1F-1～3号機 原子炉内温度計並びに原子炉格納容器内温度計の信頼性評価報告書における温度トレンド補正版の提出について

平成28年9月1日

東京電力ホールディングス株式会社

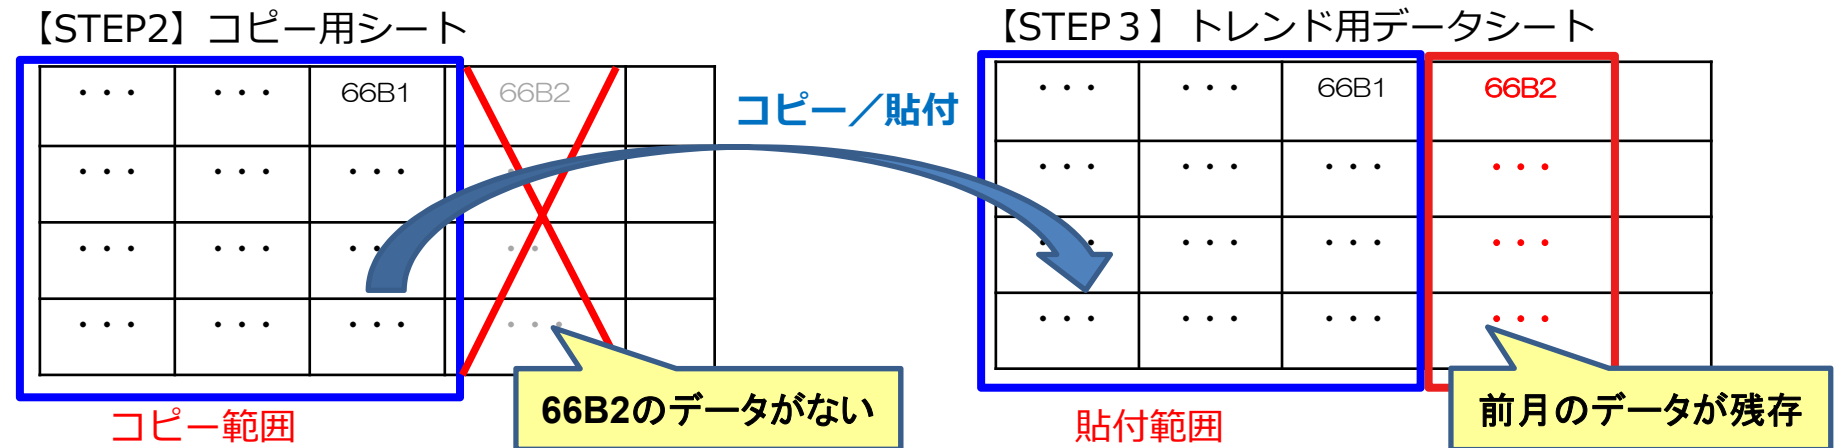
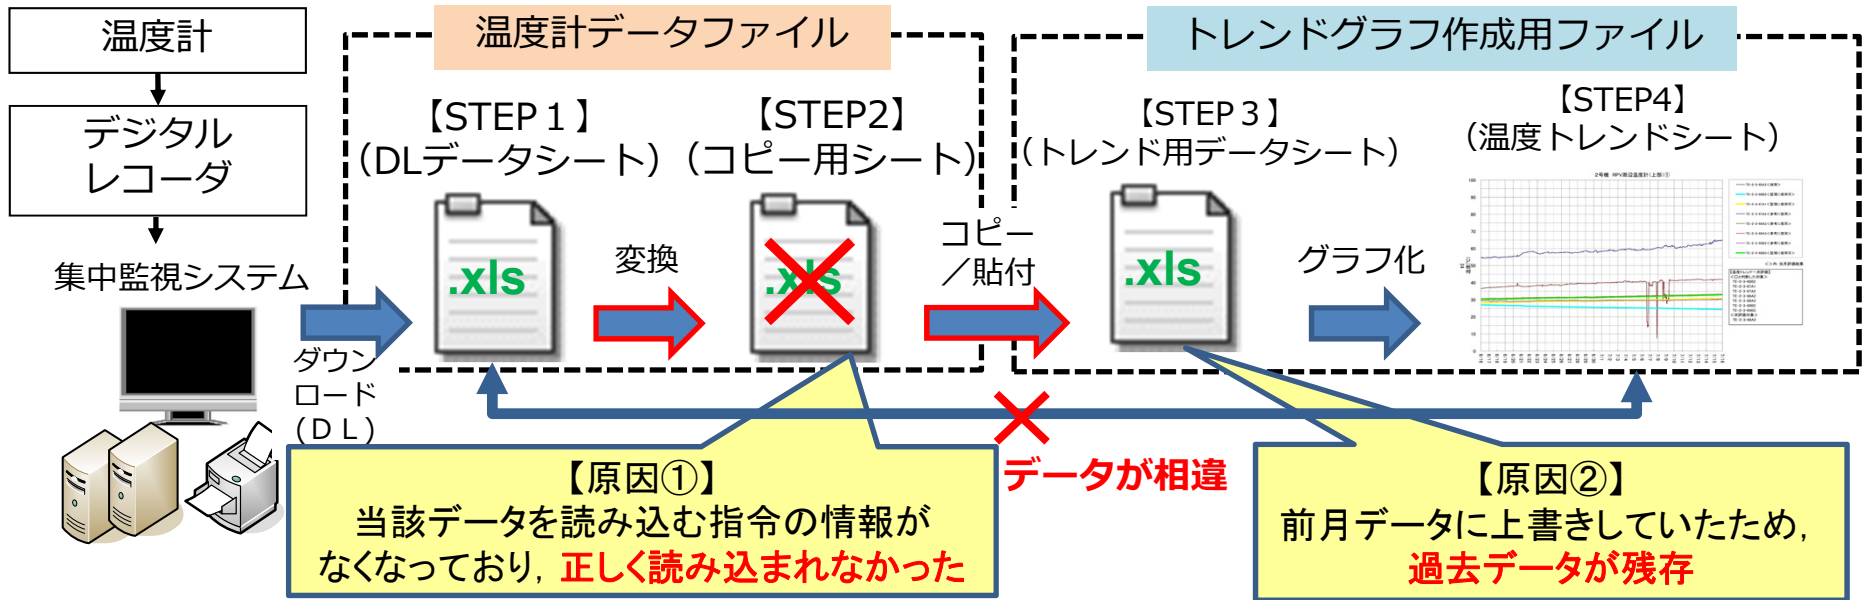
- 平成28年8月1日に原子力規制委員会へ提出した温度計信頼性評価報告書（評価期間：同6月16日～7月15日）の温度トレンドにおいて、**2号機原子炉压力容器（以下、RPV）温度計1本の温度トレンドデータが更新されておらず、同3月1日に提出したデータ（同1月16～2月15日のデータ）が表記されていることを確認した。**

➤ **対象温度計 : TE-2-3-66B2 : VESSEL HEAD FLANGE**
※実施計画の監視対象ではない

2号機 RPV周辺温度計(上部)①

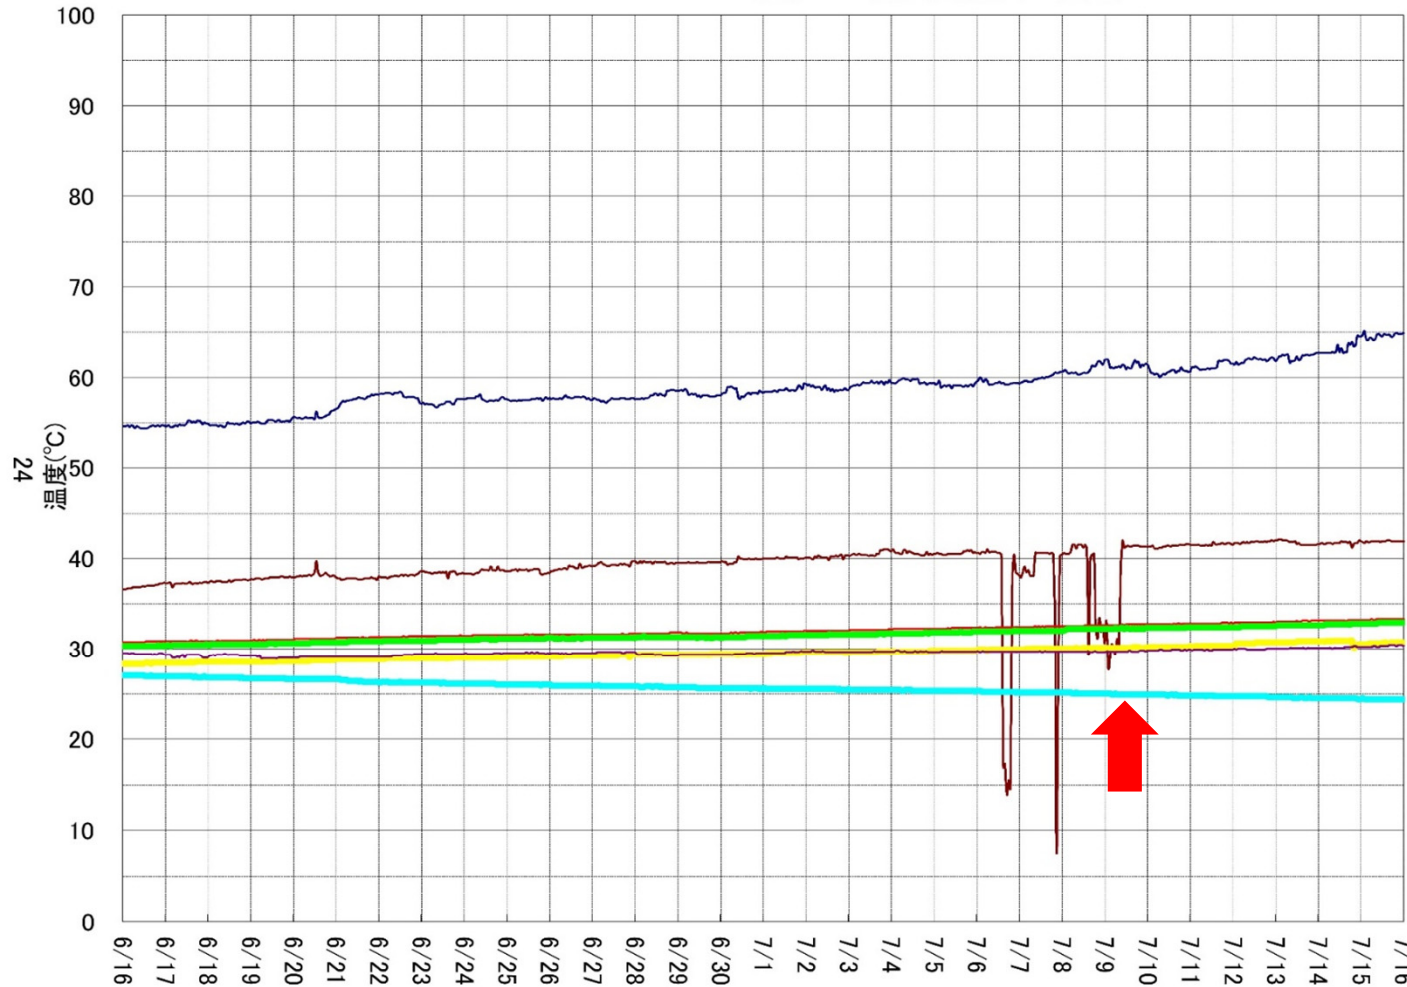
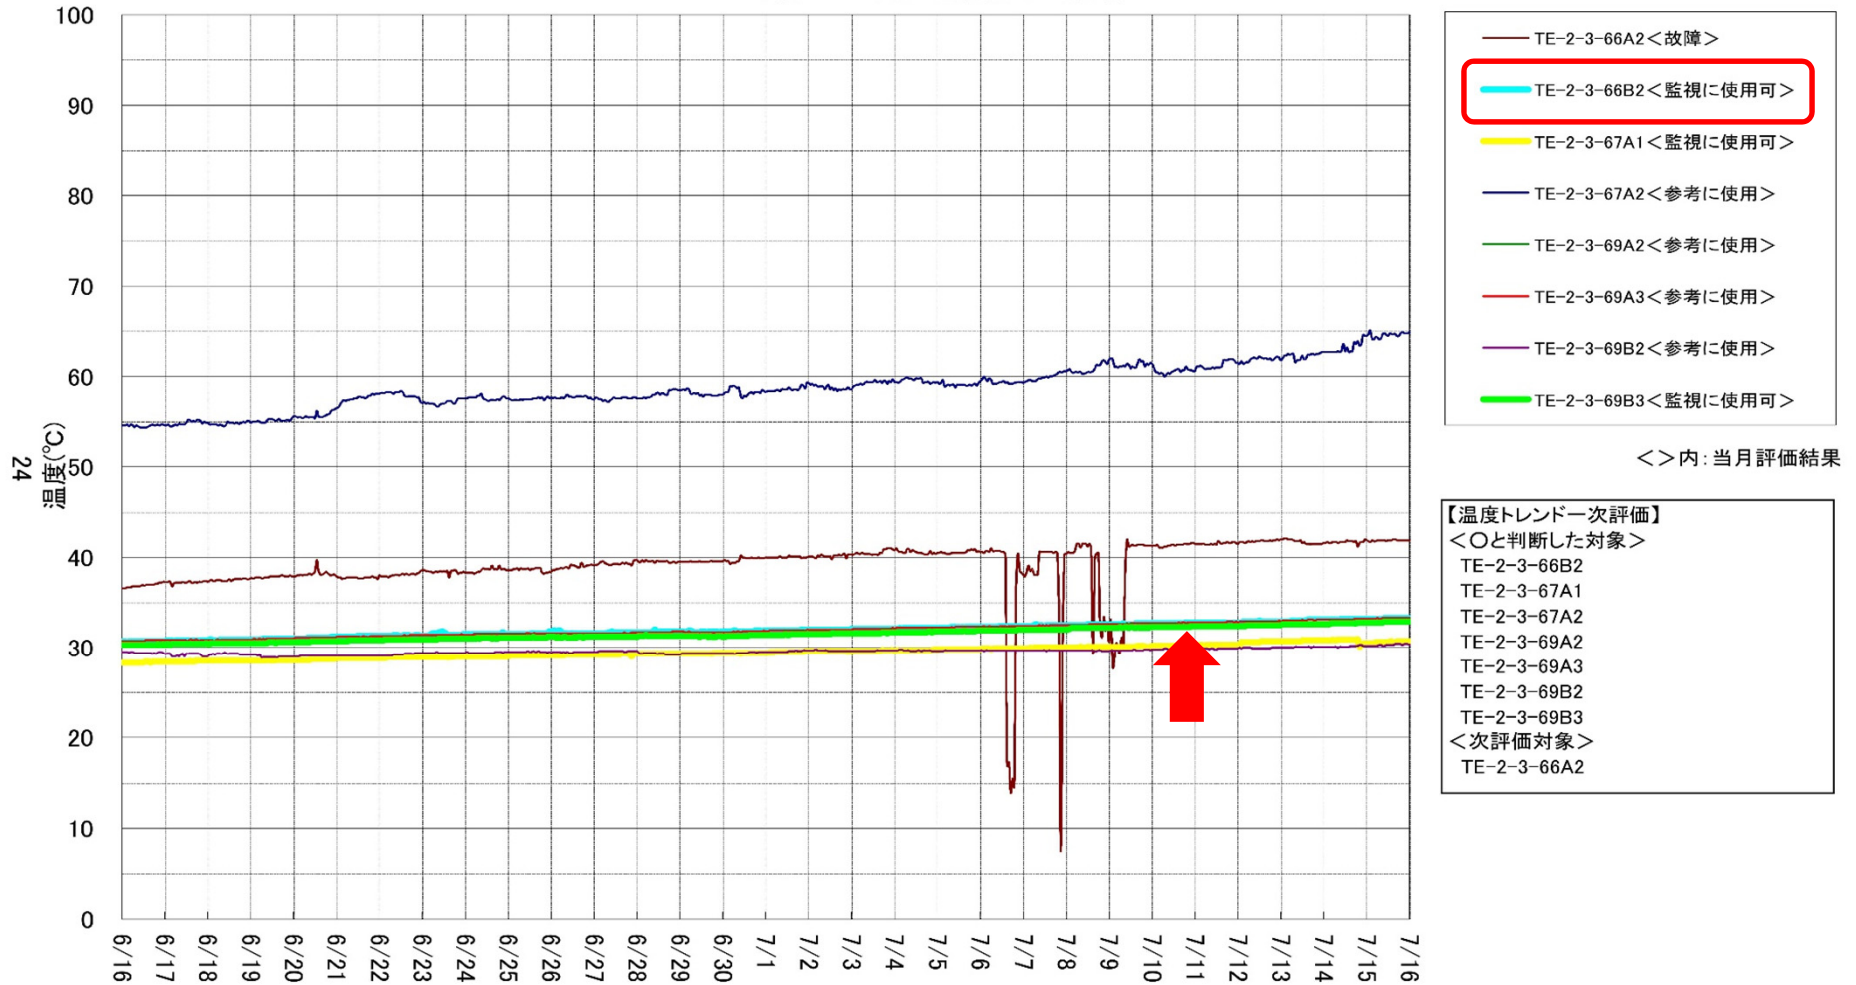
6-1. 【平成28年8月提出】温度トレンド記載誤り

- 今回、誤りのあった平成28年4月～8月提出分（計5ヶ月分：5ページ）の補正版を提出する。

6-2. 【平成28年8月提出】温度トレンド補正版
